Fra: Friluftsrådet København <københavn@friluftsradet.dk>
Sendt: 23. oktober 2020 10:41
Til: Joakim Steinsvåg
Emne: Sv: Høring om udkast til afgørelse naturbeskyttelseslovens § 3

Hermed udkast til dispensation fra naturbeskyttelseslovens § 3 til omlæggelse af sø i Urbanplanen, København i høring. Jeg vil gerne have jeres eventuelle bemærkninger senest mandag 12. oktober.

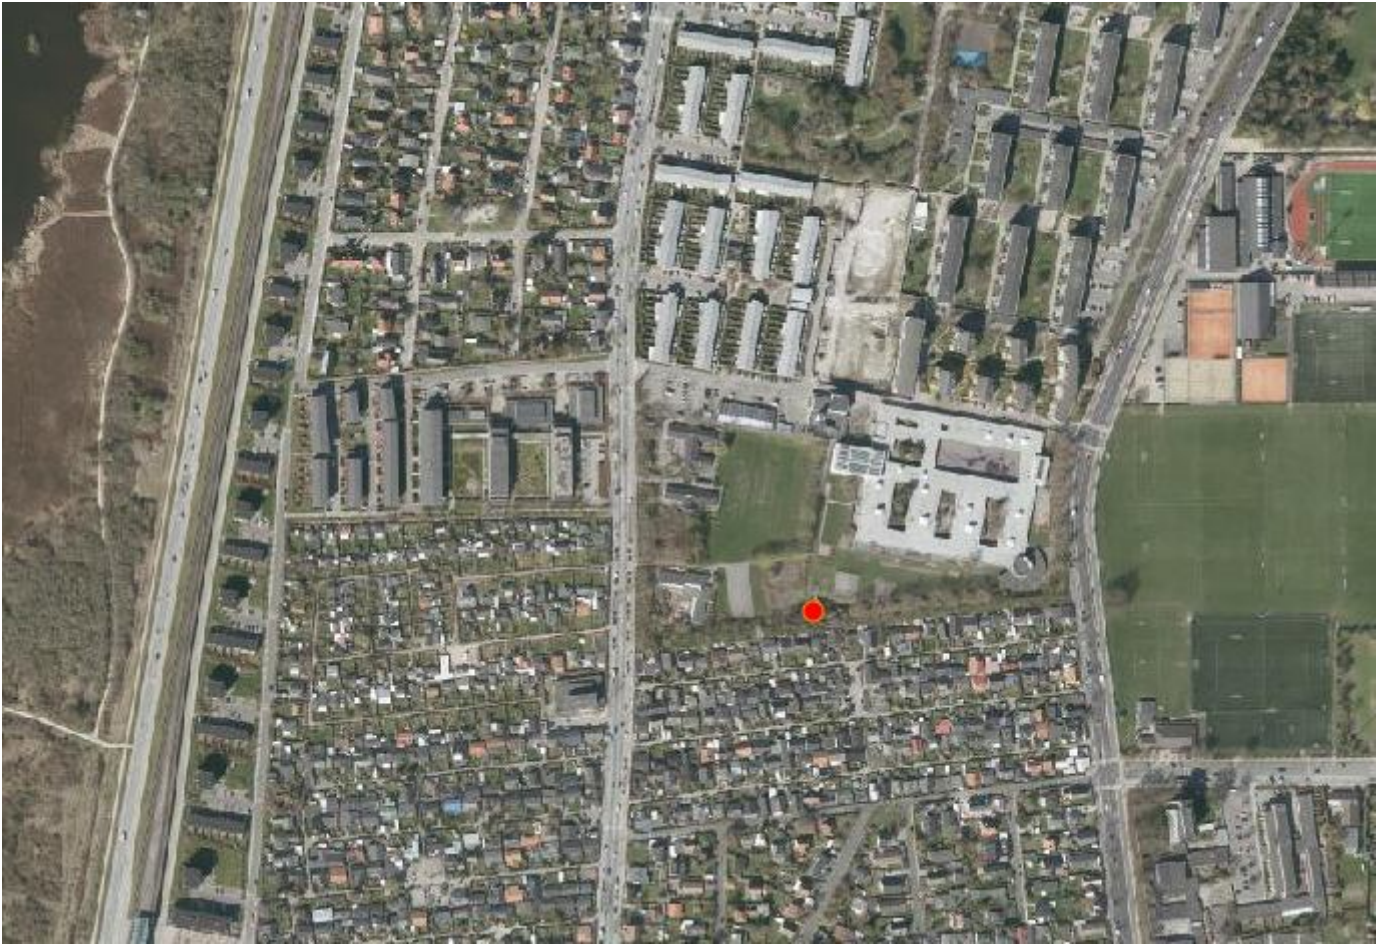
Friluftsrådet København savner en lokaliseringsplan for at kunne orientere sig og forholde sig til volumenen og vandfladernes fysiske udbredelse.

Hermed et luftfoto med søens placering markeret med rød prik. Vedhæftet er tegninger af henholdsvis eksisterende sø og den kommende sø.
